OSTRAVSKÁ UNIVERZITA

„Výstavba nového kampusu na Černé louce – Univerzitní zázemí sportu a behaviorálního zdraví a Nová budova fakulty umění“

VYSVĚTLENÍ, ZMĚNA NEBO DOPLNĚNÍ ZADÁVACÍ DOKUMENTACE

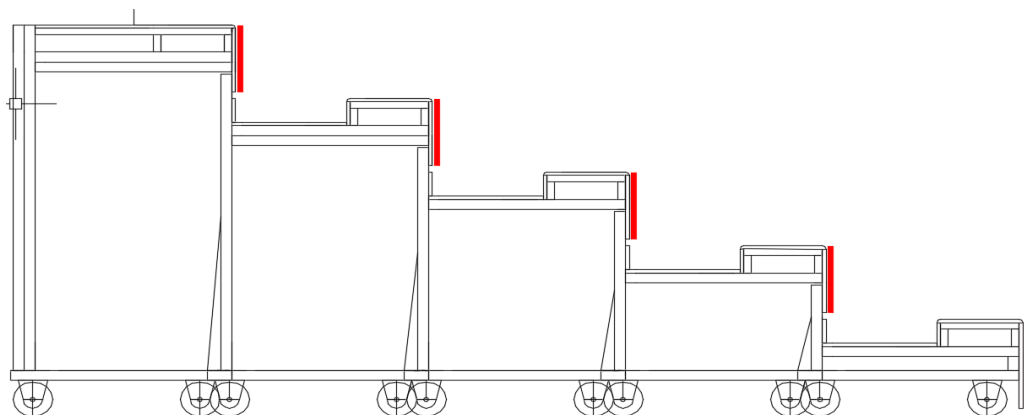
V části R2-Univerzitní zázemí sportu a behaviorálního zdraví - nadzemní část, jsou ve výpise zámečnických výrobků uvedeny mobilní tribuny Z01/9 a Z01/10, v jejichž popisu je uvedeno: „Sedáky a opěradlo-celobukové překližované desky složené ze 13 vrstev bukových dýh impregnovaných speciálními roztoky.... Svislá čela opěrek perforovaná-čtvercový otvor 25x25mm.“

Dle schématického obrázku, který je přiložen k popisu mobilních tribun zde žádná opěradla, ani opěrky nejsou.

Dovolujeme si požádat o vysvětlení tohoto rozporu.

Zadavatel uvádí, že na mobilních tribunách opěradla ani opěrky nejsou. Opěradlem (opěrkou) byla v dokumentaci myšlena svislá čelní deska, která tvoří po složení tribuny rovnou plochu. Tato deska je perforovaná s čtvercovými otvory viz schéma.

Obr. č. 24 - trapézový plech 150/280 dle výkresů č. 214, 215, 218, 219 pro 3.NP a 4.NP objektu „B“

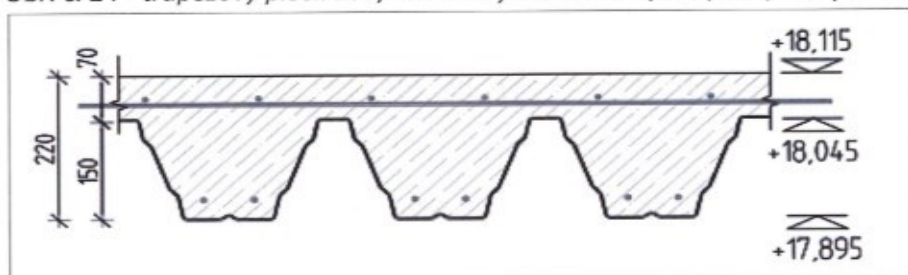
Položku č. 72 dle slepého rozpočtu nemůžeme dohledat v projektové dokumentaci. Tento trapézový plech je sice obsažen ve výkresu č. 203 pod položkami č. 35 a 48 jako dobetonávky dilatačního celku „B“ v 3.NP a 4.NP, ale ve výkresech těchto konstrukcí (výkresy č. 214, 215, 218, 219) není o tomto trapézovém plechu žádná zmínka. V těchto výkresech je zobrazen a zmíněn pouze trapézový plech 150/280, viz. obr. č. 24. Žádáme zadavatele o informaci, kde se nachází v zadávací dokumentaci tento trapézový plech. Zároveň žádáme o přesnou specifikaci tohoto trapézového plechu (chybí údaj o šířce vlny).

Zadavatel sděluje, že trapézové plechy jsou dimenzované tak, aby nebylo nutno při betonáži provádět podpěrnou konstrukci.

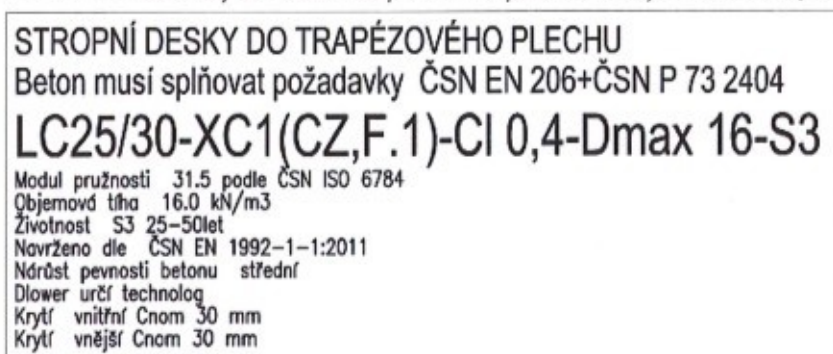
Položky č. 73 a 75 slepého rozpočtu jsou položky určené pro podepření klasického stropního bednění. Ve slepém rozpočtu se ale nachází také ztracené bednění z trapézového plechu (pol. č. 72) v ploše 4 128 m². K tomuto bednění nemůžeme dohledat položku pro podpěrnou konstrukci. Žádáme zadavatele o vysvětlení, případně upřesnění, kde ve slepém rozpočtu se nachází položka pro podpěrnou konstrukci ztraceného bednění z trapézového plechu.

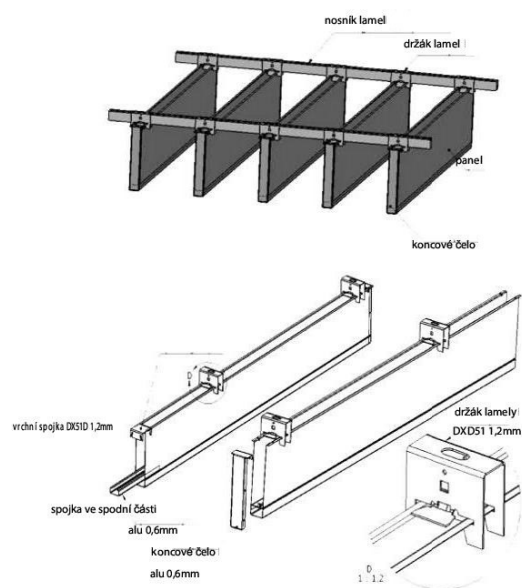
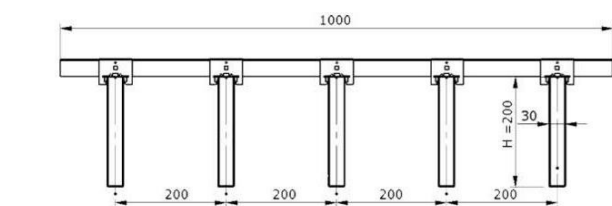
Vertikální lamelové podhledy-chybí bližší specifikace. Specifikace ve výpisu standardů je nedostatečná. Ve výkresu podhledů je tento podhled pouze schematicky, chybí řezy, rozkreslení podhledů, referenční výrobek. Není uvedena požadovaná barva podhledů a nosného roštu, nejsou dostatečně specifikovány technické a kvalitativní požadavky a doplňkové prvky podhledu (např. víčka lamel, otvory pro technologická zařízení atd.).

Žádáme zadavatele o přesnější specifikaci těchto lamelových podhledů (např. uvedením referenčního výrobku).

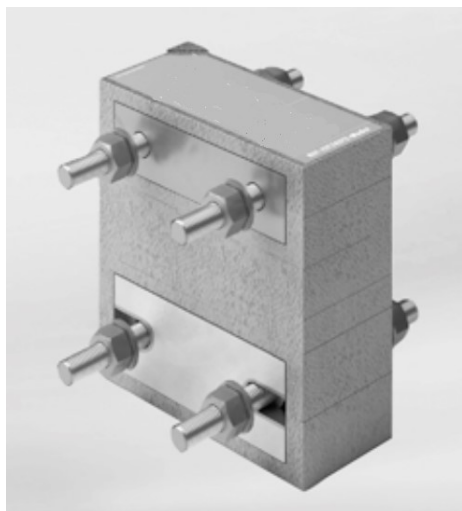
Položka č. 979 - distanční přerušení tepelného mostu-v zadávací dokumentaci nemůžeme dohledat specifikaci tohoto výrobku. Žádáme zadavatele o upřesnění požadované položky ze slepého rozpočtu.

Zadavatel uvádí, že specifikace položky č. 979 je znázorněna ve výkrese č. 415 detail F. V projektu je uvažováno se systémovým řešením (ocel-ocel), kdy vložený prvek s tepelnou izolací přenáší zatížení přes ocelové prvky.

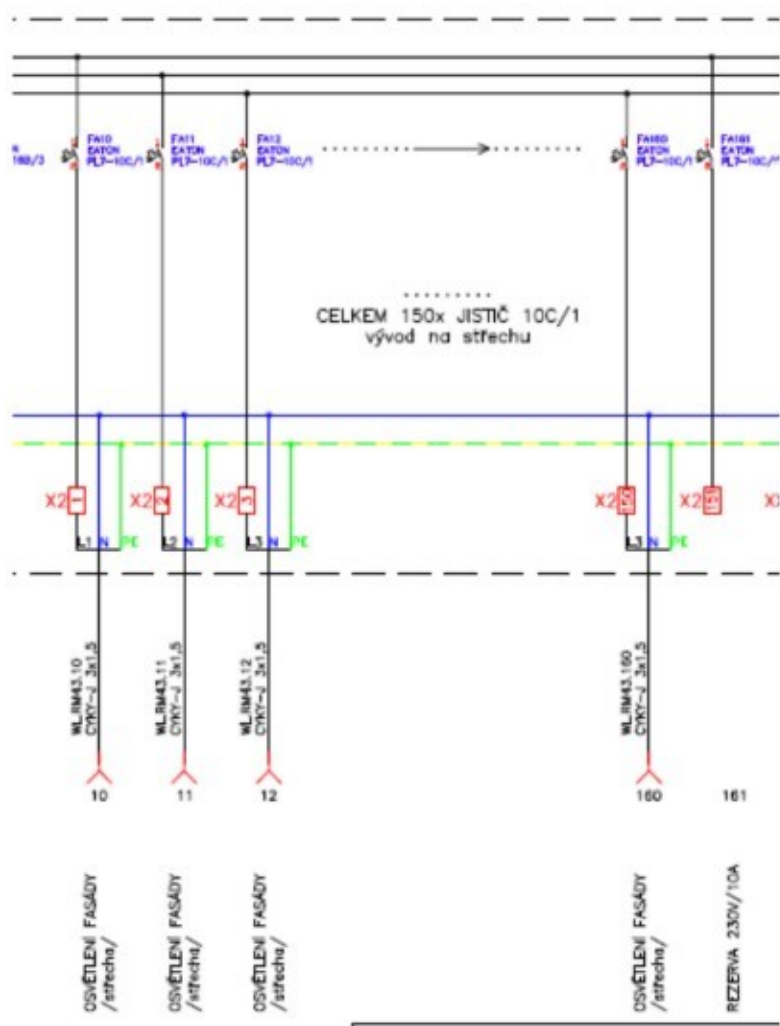
Z výkresu rozvaděče RM43, jež byl taktéž poskytnut až v rámci dodatečných informací, je patrné, že kabely CYKY-J 3x1,5, navržené pro připojení napájení jednotlivých světlených segmentů fasády, neobsahují volné vodiče pro použití ovládání, např. prostřednictvím DALI sběrnice.

Rozvaděč RM43 neobsahuje ani prostorovou rezervu pro možné osazení prvků řídicího systému pro ovládání RGB osvětlení.

Výřez z

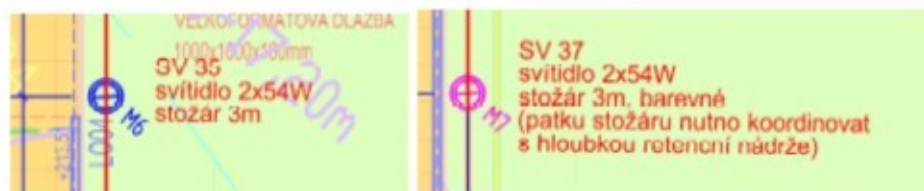
instalováno 34ks sloupkového svítidla 2x54W, z toho budou vybrané sloupky s barevným podáním osvětlení. Nové zřizované areálové osvětlení, bude napojeno kabelovým vedení CYKY-J 5x4 z hlavního

Jelikož v zadávací dokumentaci není v IO 10 kniha svítidel a existují navíc nesrovnalosti v popisu provedení svítidel M6 a M7, žádáme zadavatele o upřesnění jejich designových a světelně-technických parametrů, vč. popisu a provedení barevných filtrů.
